Organismo Supervisor de la Inversión en Energía y Minería

Informe N° 293-2022-GRT

Análisis de los Argumentos del Recurso de Reconsideración interpuesto por Contugas S.A.C. contra la Resolución de Consejo Directivo N° 047-2022-OS/CD

Fecha de elaboración: 06 de junio de 2022

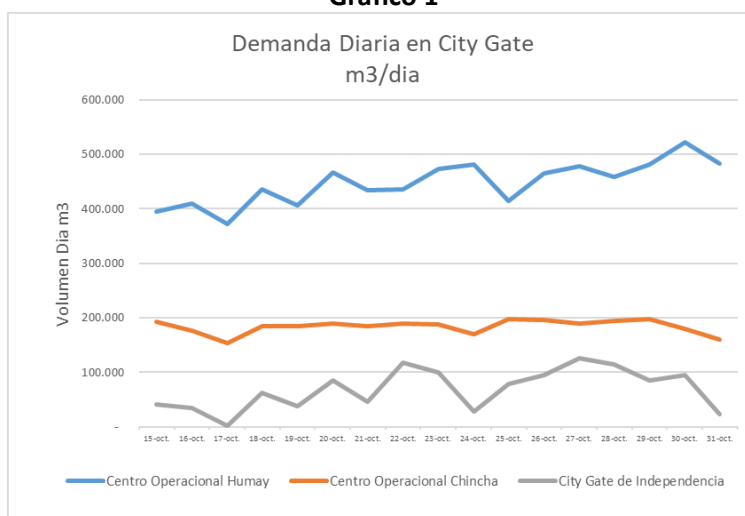
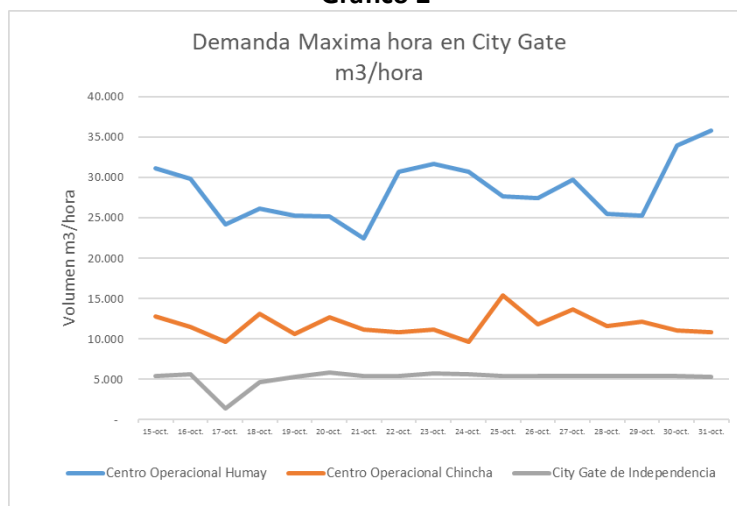
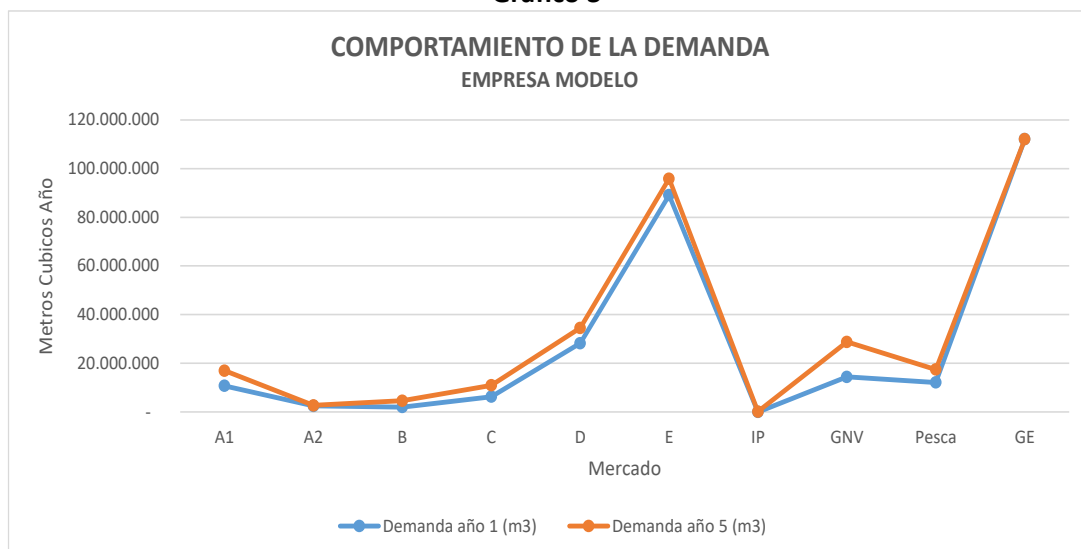
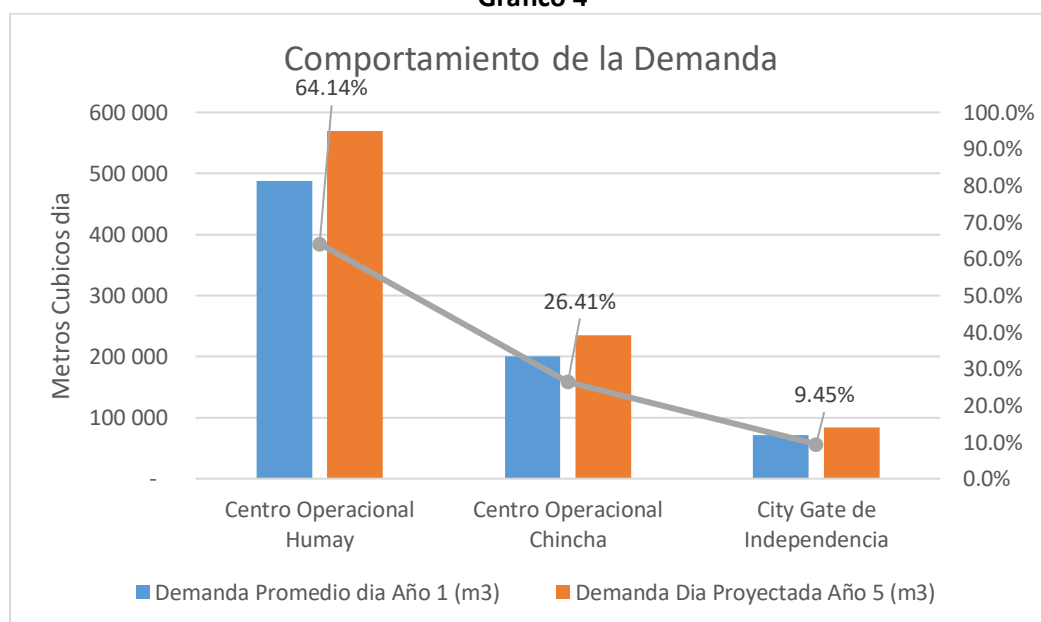
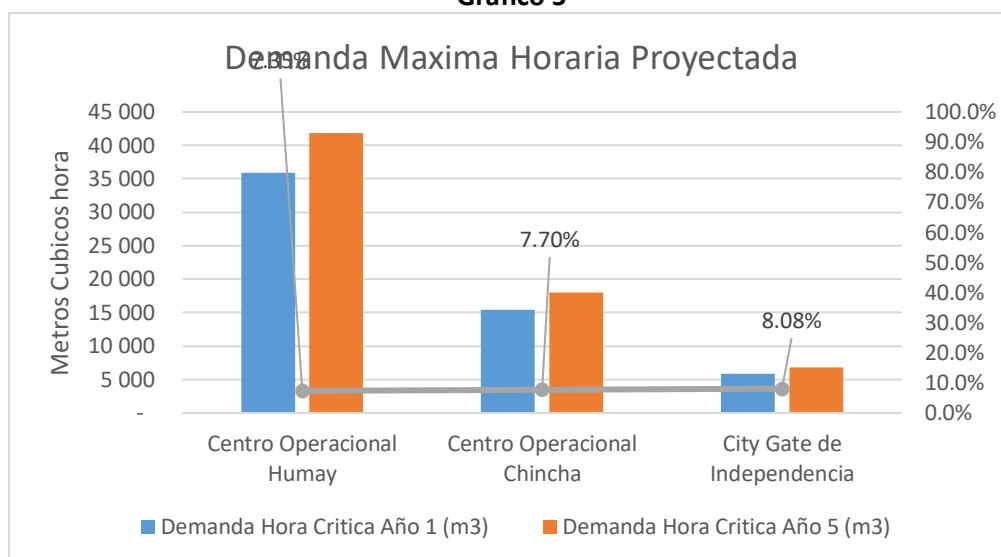
En vista que no se contó con la información de los diferentes electrocorrectores de salida de red de acero, necesario para determinar los volúmenes demandados por cada cliente en la hora crítica, simultánea con la registrada en la City Gate, y que fuera solicitada a través de las observaciones 7, 41 y 42 del Informe N° 085-2022-GRT *Análisis de Absolución de*

Observaciones a la Propuesta Tarifaria presentada por la empresa Contugas y que el Concesionario no absolvió. Conforme a ello se resolvió en último término considerar un diseño conservador. El diseño conservador se basa en volúmenes de gas asignados a cada red de acero urbano trasladados al nodo más extremo (al final del ducto).

Como se indicó anteriormente, para definir el caudal de diseño se partió de la única información disponible, la cual hace referencia a los volúmenes mensuales de demanda y a los reportes operativos de los medidores ubicados en las Estaciones City Gate y en las Estaciones reguladoras. La información tomada de los Electrocorrectores de las Estaciones City Gate, permitieron determinar el perfil de la demanda conforme a los volúmenes máximos registrados horarios y la demanda total diaria en cada estación, lo que se puede apreciar en los gráficos siguientes.

Ahora bien, con los valores registrados por el Concesionario y la proyección de la demanda al año 5, se graficó el comportamiento de ésta, encontrándose que la participación de cada segmento del mercado es similar en el año 1 y en el año 5. Ver gráfico a continuación.

Tomando la distribución actual del mercado de los reportes operativos registrados en los electrocorrectores, y teniendo la proyección de la demanda al año 5 de la Concesión, se determinaron los volúmenes de diseño para el año 5. Ver gráfico siguiente.

De igual forma se tomaron los datos de la máxima demanda horaria registrada en los diferentes electrocorrectores, se definió el porcentaje que esta máxima demanda horaria representó con relación al volumen diario medido, y, finalmente el promedio de dicho porcentaje de máxima demanda horaria se aplicó a la demanda diaria esperada para el año 5. Ver gráfico siguiente.

De acuerdo a las proyecciones mostradas, los volúmenes proyectados de diseño para cada Estación City Gate a ser considerados para el año 5, es el siguiente:

Gráfico 6: Costos de Operación y Mantenimiento

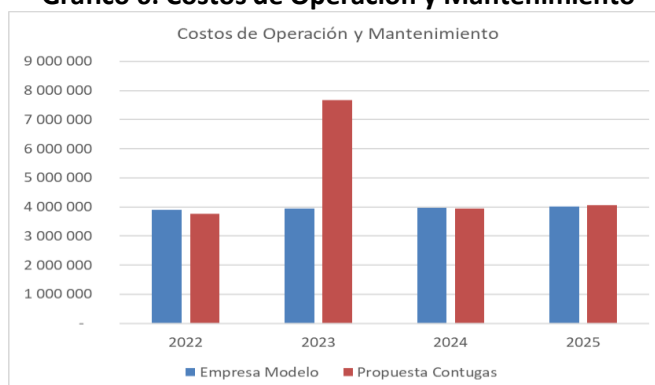
Respecto a la mano de obra para Mantenimiento Preventivo, Contugas refiere que Osinergmin desvirtúa la observación; en el sentido de que por más que sea una actividad tercerizada se requiere de personal entrenado y especializado lo que significa un costo adicional a los fijados por los costos unitarios de la Cámara Peruana de Construcción CAPECO.

No obstante, dado que la regulación de la distribución de gas natural por redes el Perú corresponde a una regulación por incentivos, resulta pertinente indicar que, a nivel de las actividades de operación y mantenimiento, los costos reconocidos en la Empresa Modelo resultan similares y hasta en algunos casos superiores a los solicitados por Contugas en su Propuesta Tarifaria, como se puede apreciar en el gráfico siguiente para los años 2022, 2024 y 2025. En consecuencia, los costos reconocidos a Contugas a través de la Empresa Modelo, permitirían cubrir de manera eficiente los requerimientos de la empresa para la ejecución de las actividades de operación y mantenimiento.

Al comparar el indicador “Costos de Operación y Mantenimiento por metro de red”, que en el caso de Contugas asciende a un valor promedio de 2,52 USD/m; es pertinente indicar que este es mayor al valor promedio obtenido a partir de los costos aprobados para la Concesión de Distribución en Lima y Callao del periodo 2022-2026, que asciende a 0,89 USD/m. Con ello, se demuestra que no existe un trato preferencial como así lo refiere Contugas, sino, por el contrario, los ratios pueden diferir en su valor dependiendo de los costos fijos y de los costos variables que se requieren para realizar determinadas actividades, por ello, lo señalado por la empresa Contugas, a que existiría un supuesto trato preferencial no es más que el resultado de los criterios técnicos, características geográficas de la concesión, tamaño de mercado, entre otros.

Gráfico 8: Análisis de demanda por categoría de Contugas

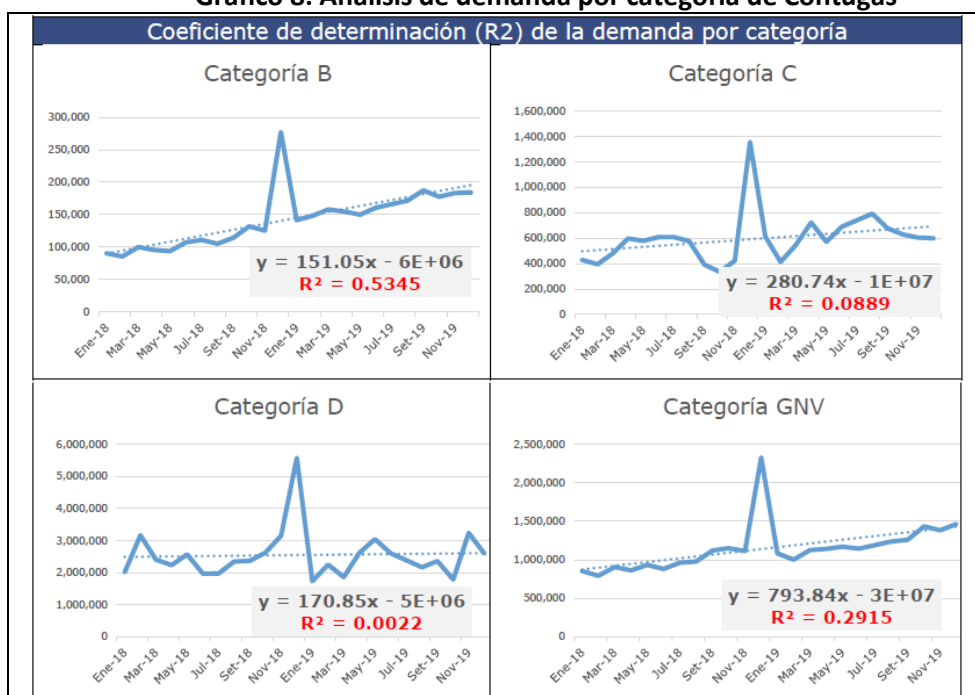
El Concesionario argumenta que la metodología propuesta por Osinergmin es arbitraria y carece de sustento econométrico, debido a que la estimación lineal no es representativa como lo reflejan los coeficientes de determinación obtenidos en la ecuación que referencian en la Figura 93 de su informe. Ver gráficos siguientes.

Gráfico 9: Proyecciones de la Categoría B

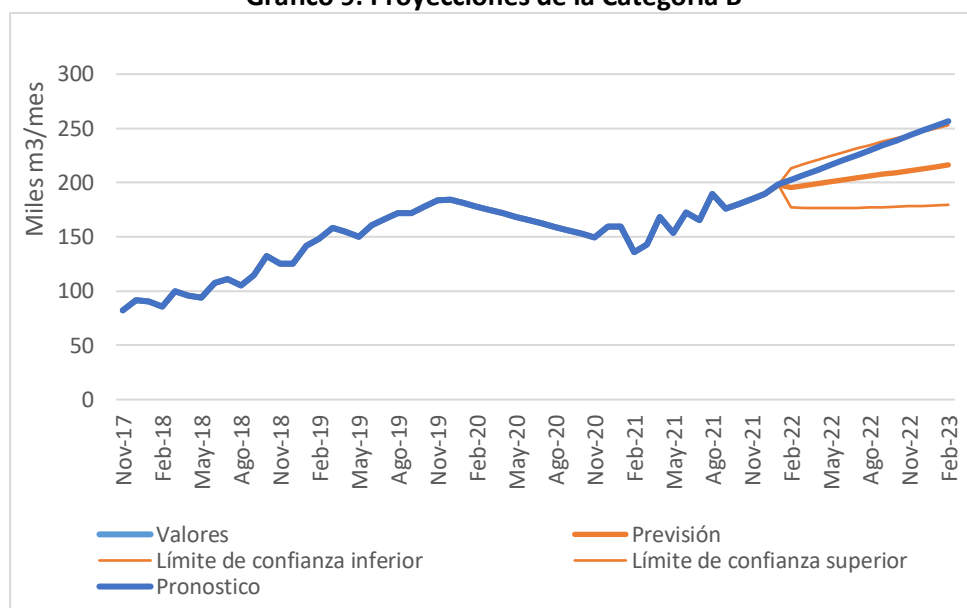
El Concesionario cuestiona el procedimiento de cálculo, argumentando que no se ajusta a las buenas prácticas, ya que la estimación lineal se realiza considerando como variable X las fechas sin utilizar un índice numérico que las represente. Por otro lado, los valores proyectados no se acoplan con los datos históricos reales, lo que genera una discontinuidad en la evolución.

No obstante, con el fin de validar la consistencia estadística de las proyecciones de las categorías antes mencionadas, se definen los límites del intervalo de confianza (95%) y se verifica que los datos proyectados se encuentren dentro de dicho intervalo. A modo de ejemplo, en el gráfico a continuación se presentan los resultados de la evaluación del intervalo de confianza al 95%, de la categoría B.

Gráfico 10: Proyecciones de la Categoría Pesca o Pesqueras

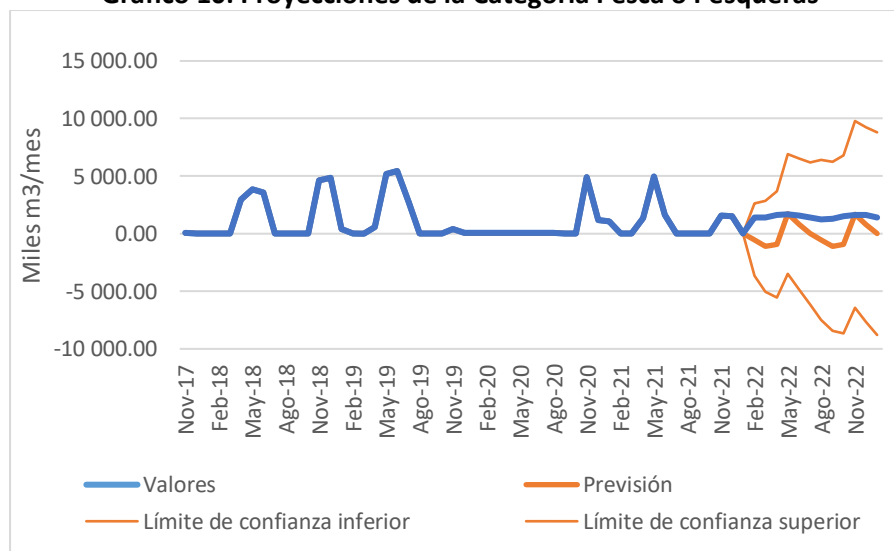
El Concesionario argumenta que se replica el análisis de las categorías tarifarias en la categoría Pesca, vinculando esta observación que ya realizó y fue respondida en la respuesta de la observación N.º 132 del Informe Técnico N.º 159-2022-GRT, en donde no realiza ninguna referencia a la demanda especial que presenta la categoría Pesca.

Estimar un valor medio mensual para el sector pesca, refleja una condición asertiva y conservadora para determinar su demanda con fines regulatorios. Sin embargo, se debe señalar que utilizar los últimos años (2020-2021), la demanda de los distintos sectores económicos se ha visto distorsionada por la afectación de la pandemia COVID-19; por ello, considerar dichos años para efectuar proyecciones de demanda, daría como resultado una subestimación de esta, que solo generaría un aumento innecesario de la tarifa de distribución en la concesión de Ica, más aún, cuando la estadística reciente muestra que se está retomando los niveles previos a la pandemia. Por ello, resulta conservador y válido desestimar los años 2020 y 2021 para la evaluación de la demanda de gas natural.

En ese sentido, de acuerdo con los datos reportados, y que coincide con las estacionalidades mencionadas por el concesionario para el caso de la categoría de pesca, se utiliza como referencia la estimación la media móvil anual, que como en el caso de las categorías anteriores, permite alcanzar una proyección que se ubica dentro del intervalo de confianza estadístico de 95%.
